改善箇所説明図 ②

改善措置の内容

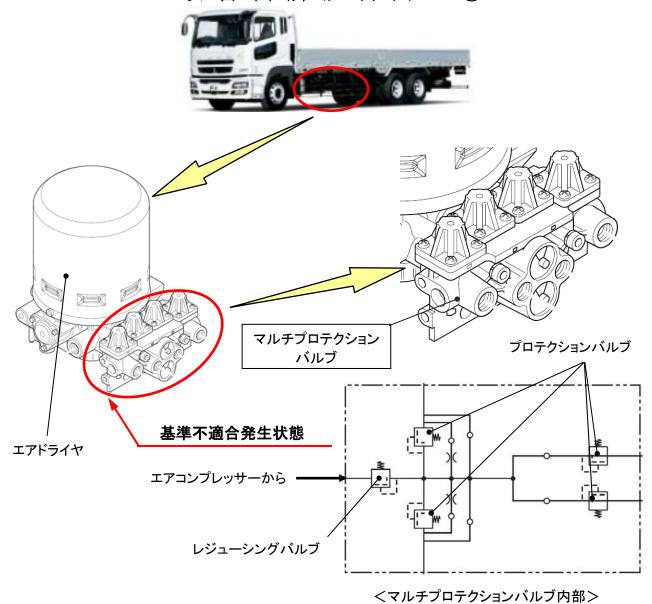
大型トラックのエアブレーキにおいて、マルチプロテクションバルブ(ブレーキのエアラインが失陥した際に失陥したエアライン以外の経路を遮断し他のエアラインのエア圧を確保するもの)内にあるレジューシングバルブ(後2軸車に装着された4バックエアサスペンション用のエアタンクとブレーキのエアタンクの圧力を切り替えるための減圧弁)のゴム部材質が不適切なため、圧縮空気中に含まれる油分によってゴム部が劣化するものがある。そのため、エアラインの減圧不良が生じ高圧になることでASRバルブが誤作動し、ブレーキの引き摺りを起こすものがある。そのため、そのままの状態で使用を続けるとブレーキが過熱し、最悪の場合、火災に至るおそれがある。

全車両、マルチプロテクションバルブを対策品に交換する。 また、ブレーキ周りを点検し、引き摺りの発生が確認された場合には、異常が認められた部品を良品に交換する。

注: は、交換する部品を示す。
